**PI 2202**

PRODUCT INFORMATION

MODIFICA DELLA SUPERFICIE DI CONTATTO DEL COLLETTO DELLE CANNE DEI CILINDRI BAGNATI

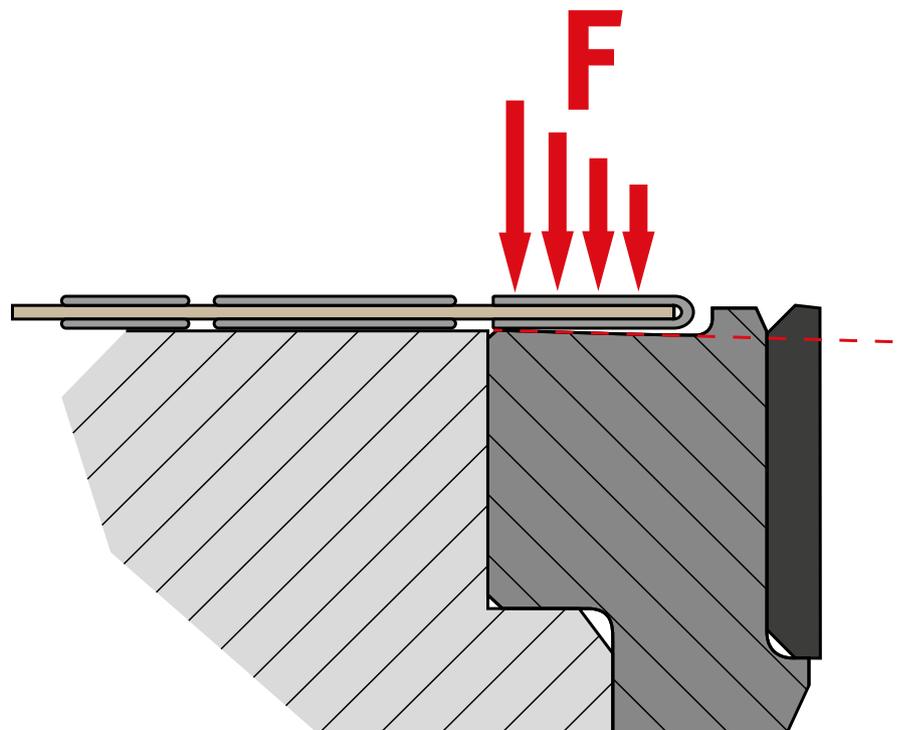
A causa della pressione di combustione più elevata nei motori moderni si generano forze e sollecitazioni maggiori nella zona della sede della canna del cilindro. Queste sollecitazioni hanno reso necessaria l'ottimizzazione di alcune canne dei cilindri con una piccola modifica al progetto.

Per ottimizzare la trasmissione della forza direttamente sulla sede del colletto della boccia, la parte superiore della boccia è stata abbassata verso il diametro interno del cilindro. Ciò consente di ridurre le forze all'esterno della sede del collare dalla guarnizione della testata del cilindro (vedi la figura) e di ridurre al minimo eventuali danni conseguenti.

Motorservice converte le canne dei cilindri interessati in questo design ottimizzato. Le canne dei cilindri nella versione precedente sono ancora utilizzabili, se necessario, insieme alla nuova versione.
